Anlage zum Prüfbericht

Brücke Großhesseloherstraße über Deutsche Bahn in Pullach im Isartal

Aufgestellt: München 12.04.2021

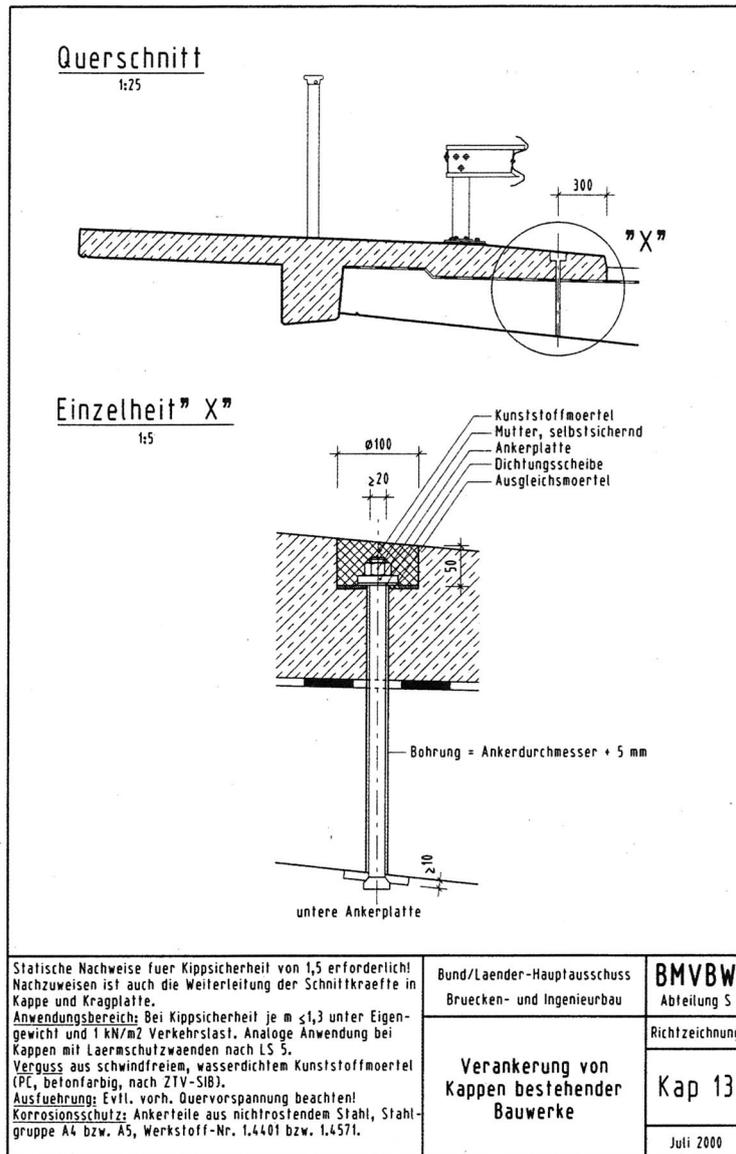
Die vorgefundenen Schäden am Berührungsschutz sind hinsichtlich der Standsicherheit sowie der Verkehrssicherheit für die Bahn mittels einer Sofortmaßnahme zu beheben. Die Konstruktion des Berührungsschutzes kann durch das Baujahr der Brücke und der damaligen gültigen Richtzeichnung in Verbindung mit den vorgefundenen Schäden recht gut beschrieben werden. Die veraltete Konstruktion des Berührungsschutzes wird durch das Verlängern der Kappe und ein Verankern im Überbau hergestellt. Die Bohrungen sowie der Verschluss der Anker sind am Bauwerk vorgefunden wurden. Hierbei wurde festgestellt, dass im Bereichen des Schutzes Instandsetzungsarbeiten in der Vergangenheit durchgeführt worden sind.

Schadhafte
Instandsetzung

Bohrungen für Anker

damalige Richtzeichnung Berührungsschutz, heute nicht mehr zugelassen

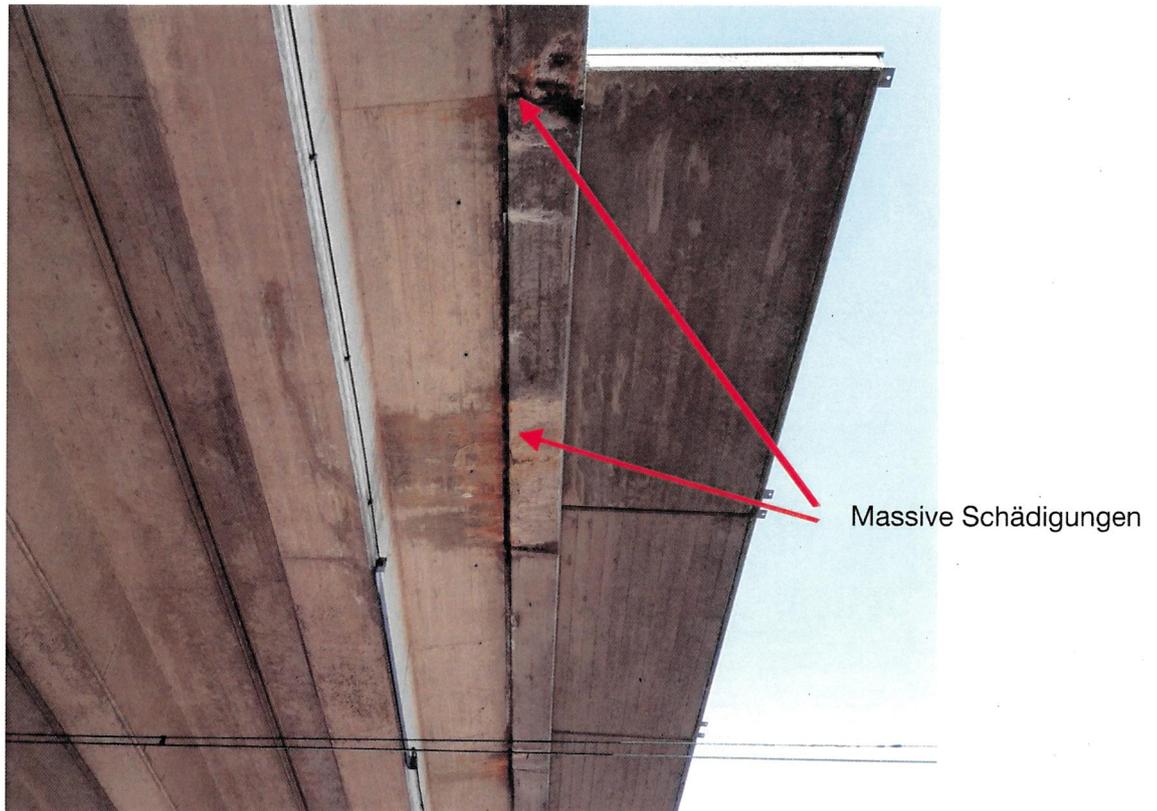
Es besteht bei dieser Konstruktion das Problem, sobald die Abdichtung nicht mehr vollumfänglich funktionsfähig ist, ein Durchrosten der Verankerung und somit ein schlagartiges Versagen des Berührungsschutzes. Ein Durchankern durch die Überbau wie in der Richtzeichnung vorgesehen, fand hier nicht statt, da an der Untersicht keine Anker bzw. Ankerplatten sichtbar sind. Es liegt hier durch das Schadensbild der Verdacht nahe, dass die Anker nicht mehr vollständig tragfähig sind. Weiterhin wird dieser Verdacht durch die massive Durchfeuchtung der gesamten Kappe untermauert. Die Abdichtung scheint unterläufig zu sein, damit wird zusätzlich die eventuell vorhandene Anschlussbewehrung aus dem Überbaukragarm (Schlaufenbewehrung) geschädigt. Auch dieser Verdacht wird durch die starken Rostfahnen gestärkt.

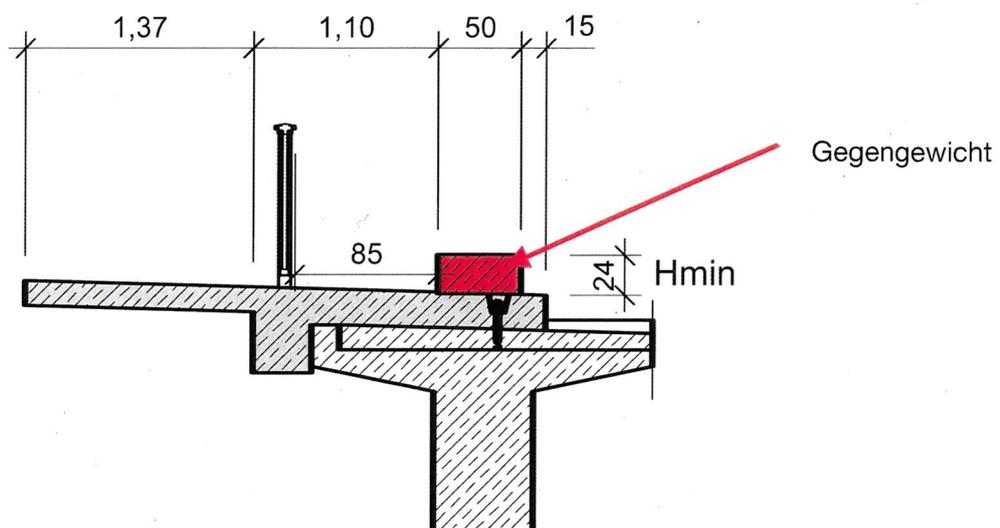
Um eine sofortige Abhilfe und eine Verbesserung der Verkehrssicherheit der Bahn zu gewährleisten, ist auf der Kappe ein Gegengewicht aufzustellen um das Abkippen des Berührungsschutzes zu vermeiden.

Das Gegengewicht kann aus einer Betongleitwand mit einer Breite von 50 cm und einer Mindesthöhe aus der statischen Berechnung von 24 cm hergestellt werden.

Durch das Auflegen des Gegengewichtes wird das Abkippen verhindert.
